From: Janno Viina
Sent: Tuesday, April 16, 2024 10:10 AM
To: 'Andrus Saat' <andrus.saat@saarteliinid.ee>
Cc: Mati End <Mati.End@riigilaevastik.ee>
Subject: RE: 3199 Roomassaare kanali parema külje tooder asukohast liikunud

Oleme läbivaatanud Teie poolt esitatud ettepaneku koos põhjendusega, Roomassaare kanali parema külje toodri nr 3199 asukoha muutmiseks.

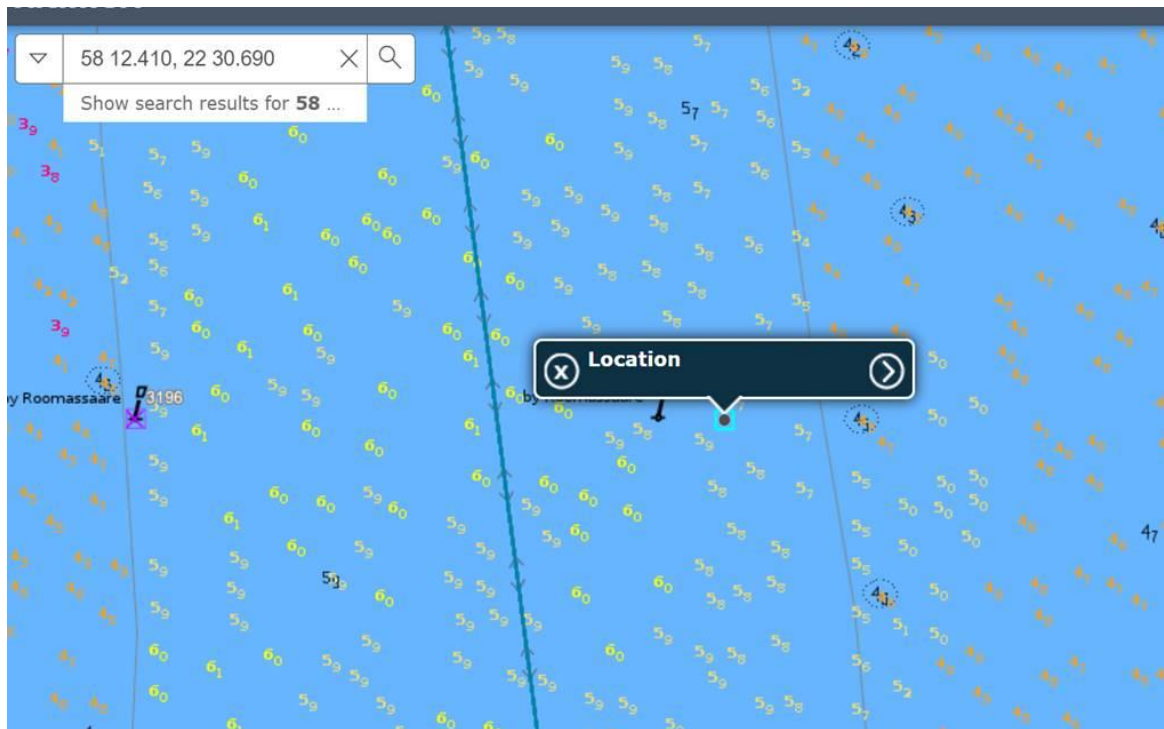
Teie poolt saadetud uute koordinaatide järgi liiguks tooder nr 3199 ca 9 m ida poole oma praegusest asukohast. Vastas tooder nr 3196 on praegu paigaldatud sisuliselt 5 m isobaadi peale. Pilt all (location punkti peal on toodri uue asukoha ettepanek).

Kooskõlastame toodri nr 3199 uued koordinaadid ja vastava muudatuse teeme navigatsioonimärgistuse andmekogus, millele järgnevalt saab poilaev „Sektori“, paigaldada toodri uute asukohta.
